DODATEK Č. 1

ke Smlouvě o dílo

uzavřené podle ust. § 2586 a násl. zákona č. 89/2012 Sb., občanský zákoník, ve znění pozdějších předpisů
„Vybudování technických a přírodovědných učeben v ZŠ a ZUŠ Bezdrevská 3, České Budějovice – stavba I. + II. etapa“

Protokol o změně č.3

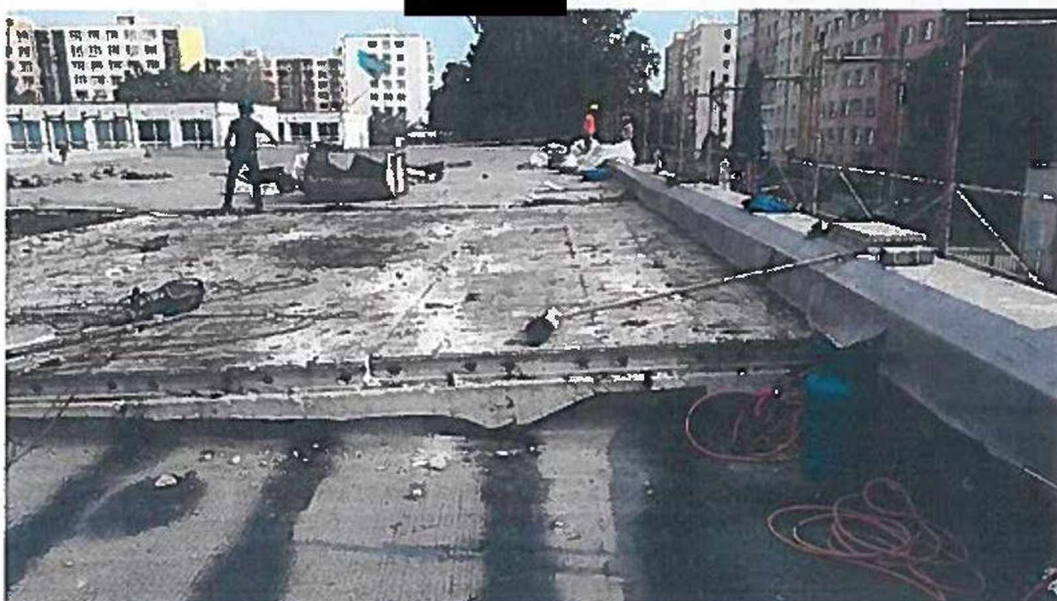
- 1) Provedení provizorní Hydroizolace z asfaltových pásů na stropě 1.NP po vybourání střešního pláště.
- 2) Zpevnění zbytku atikových panelů železobetonovým věncem po ubourání.
- 3) Provedení železobetonového věnce a překladů v úrovni střechy dle nového statického výpočtu (navýšení kubatury).
- 4) Provedení vysokopevnostní zálivky - výplň mezi zhlavím stávajících žebel sloupů a patkami ocelových sloupů nástavby.
- 5) Doplnění uzemňovacích pásků a drátů do podlahy nástavby – pospojení ocelové konstrukce.
- 6) Doplnění izolačních profilů mezi okna a ocelové nosníky a tepelná izolace nosníků (nosníky pod obvodovým zdívem nástavby) včetně parozábrany.

Ad1) Provizorní ochrana stávající stavby proti zatečení po odstranění střešního pláště po dobu přerušení prací na nástavbě během zpracování revize konstrukční části dokumentace nástavby a do doby zhotovení nového zastřešení.

Ad2) Po obnažení atikových panelů (oplechování a asf. lepenky) zjištěno odlišné provedení atik od předpokládaného stavu zjištěného z archivní dokumentace – zbytek stávajících atik je po ubourání nutné zpevnit železobetonovým věncem.

Ad3) Po provedení nového statického výpočtu na základě zjištěného stavu po vybourání střešního pláště bylo rozhodnuto o zesílení ztužujícího věnce v úrovni střechy.

Ad4) Vzhledem k velkým výškovým rozdílům v úrovni zhlaví stávajících sloupů (3 až 7cm) je nutné mezery mezi zhlavím a patou nového sloupu nástavby zpevnit vysokopevnostní zálivkou.

Ad5) Uvedení na stejný potenciál ocelové konstrukce.

Ad6) Vzhledem k posunu ocelových nosníků pro vynesení obvodového zdiva dochází ke styku ocel x rám okna – nutno odizolovat purenitovým profilem, dále byl dořešen celkový izolační detail styku ocelového nosníku a ztužujícího věnce a izolace oceli z vnitřní strany.
